TRANS/WP.29/2003/11
12 December 2002

ПРЕДЛОЖЕНИЕ ПО ПРОЕКТУ ДОПОЛНЕНИЯ 3 К ПРАВИЛАМ № 98

(Фары с газоразрядными источниками света)

Передано Рабочей группой по вопросам освещения и световой сигнализации (GRE)

"Приложение 4 - Добавление 1

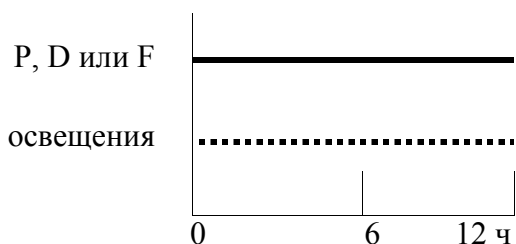
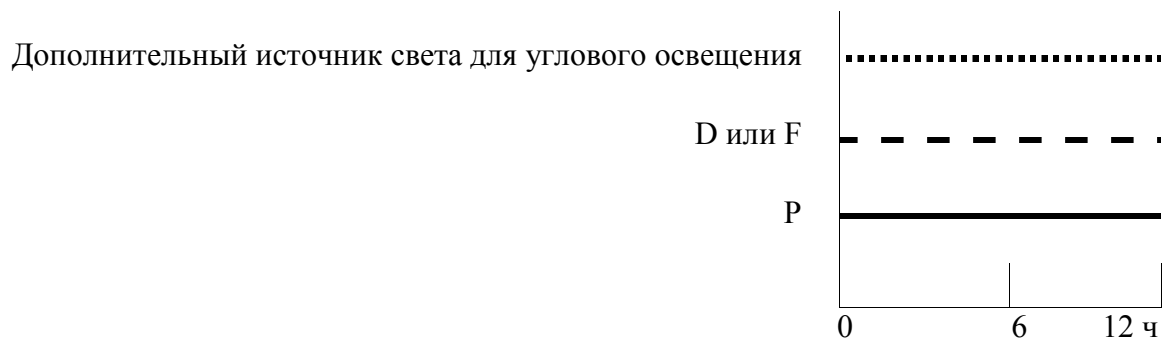
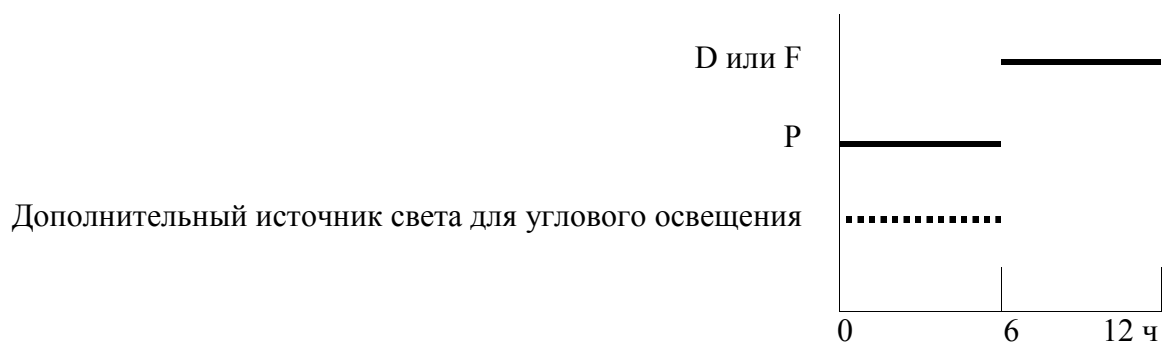
- "d) в случае огня ближнего света, предназначенного для обеспечения углового освещения за счет дополнительного источника света, этот источник света должен находиться во включенном состоянии в течение 1 минуты и в выключенном состоянии в течение 9 минут при приведении в действие только ближнего света (см. приложение 4 - добавление 1)".

Включить новое Приложение 4 - Добавление 1 следующего содержания:
